Mission régionale d'autorité environnementale

Centre-Val de Loire

**Avis de la mission régionale  
d'autorité environnementale  
Centre-Val de Loire  
sur le projet de parc éolien du Bois de Chaumont  
à Barville-en-Gâtinais, Batilly-en-Gâtinais  
et Beaune-la-Rolande (45)  
Autorisation environnementale**

n°2021-3343

*Localisation du projet au sein du contexte éolien (Source: Résumé non-technique page 59)*

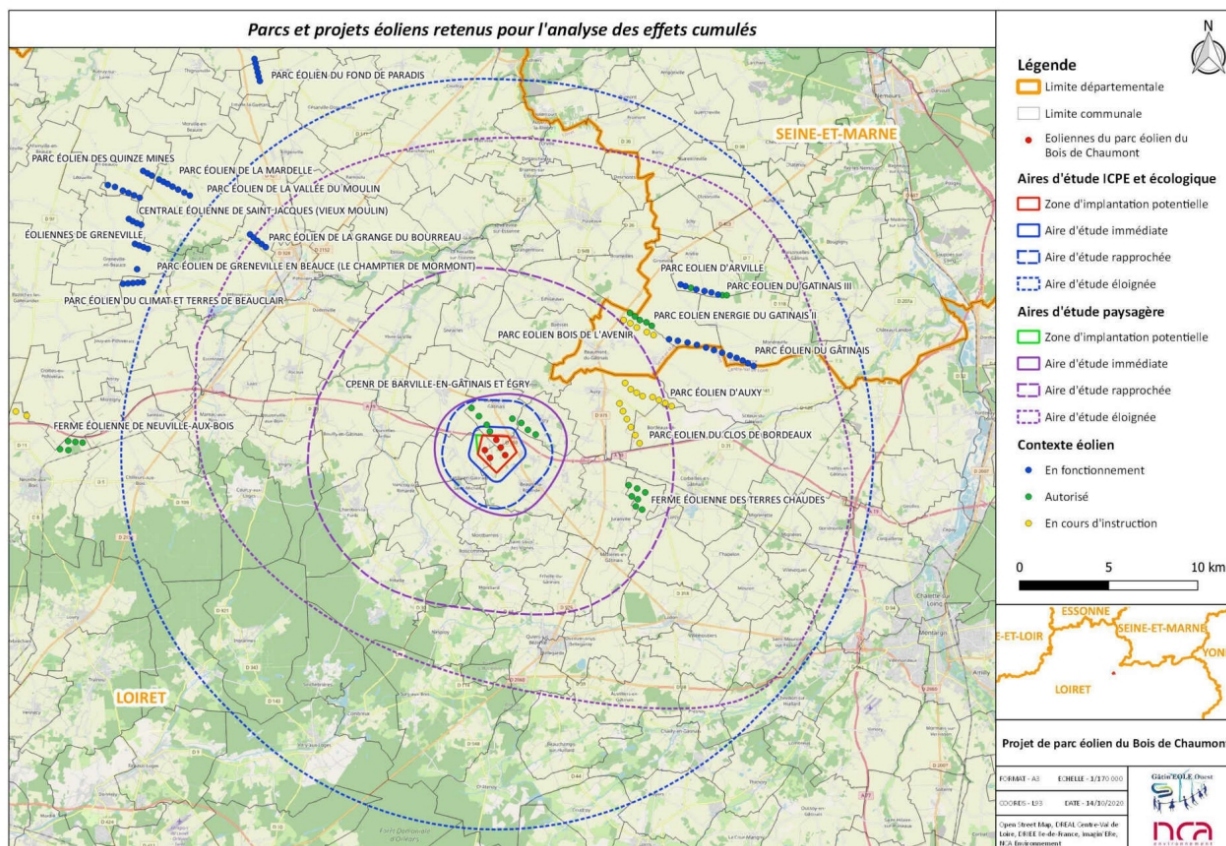
Par ailleurs, le dossier ne prend pas en compte le projet, en cours d'instruction, du parc éolien de la société Éole Beaune-la-Rolande implanté à Beaune-la-Rolande (45), à proximité immédiate et pour lequel l'autorité environnementale a également rendu un avis en date du 20 décembre 2021.

Une cartographie de l'ensemble des parcs éoliens en fonctionnement, autorisés et en cours d'examen devrait figurer au dossier.

**L'autorité environnementale recommande que le pétitionnaire mette à jour et cartographie le contexte éolien de son étude d'impact environnemental concernant les parcs éoliens autorisés, en instruction et rejetés ou refusés qui n'ont pas officiellement été abandonnés par les porteurs de projet (délai de recours non expiré ou procédure contentieuse en cours).**
